plan: Watertoets voor:
Hof van Assisi - Maastricht

opdrachtgever: Wilre bv, Aalsterweg 67 Eindhoven

datum: 13 juni 2017

Watertoets

Figuur 11: principe infiltratiesysteem

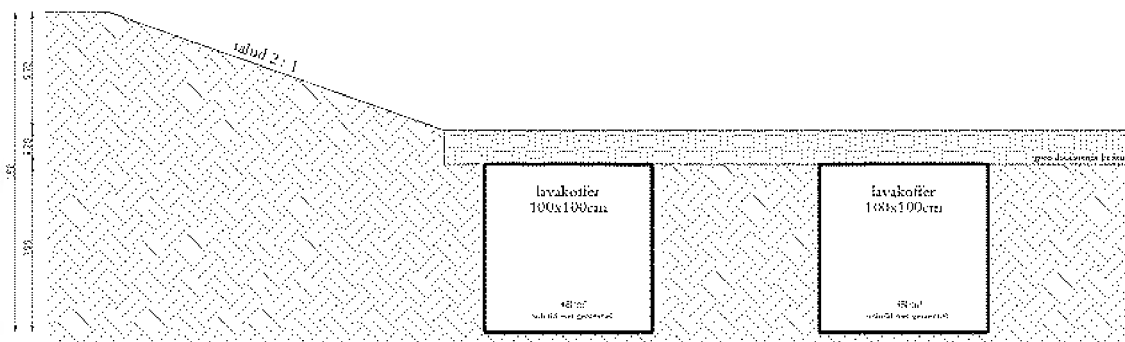
1. De overstort van $t=100$ op De Kleine Zouw dient vertraagd te worden afgevoerd. Hiertoe is een vergroting van de openbuffer voorgesteld van het verschil tussen de hoeveelheid $t=25$ en $t=100$, die in 24 uur leegloopt. Deze wijziging is opgenomen in navolgende rapportage.
2. Voorkomen dient te worden dat in extreme situaties het afstromende hemelwater vanaf met name de Pletzersstraat ongewenst het terrein op kan stromen en zo onbedoelde voor overlast voorkomen (bijvoorbeeld in de parkeerkelder of als belasting op de hemelwaterbuffer welke niet op water van buitenaf is berekend). De tweede kanttekening betreft een ontwerptechnisch aandachtspunt waar serieuze aandacht voor wordt gevraagd. Dit is niet meegenomen in deze rapportage.

De waterparagraaf voldoet bijna volledig aan ons beleid met de opmerking dat het lozen van water bij een t=100 naar de Kleine Zouw, vertraagd moet plaatsvinden.

Vergroting buffer in verband met tijdelijke berging $t=100$:

- Open buffer 124m^3 in verband met $t=25$
- Benodigde extra buffervermogen in verband met $t=100$ ($153\text{m}^3 - 124\text{m}^3$) = 29m^3
- Deze extra buffering dient vertraagd te worden afgevoerd in 24u ($0,34\text{ l/s}$) omdat een directe lozing niet is toegestaan op De Kleine Zouw

- Buffer dusdanig vergroten dat t=100 ook kan worden geborgen (echter geen onderdeel van de infiltratie), in 24u dit gedeelte vertraagd afvoeren naar de Kleine Zouw zodat buffer weer beschikbaar is.
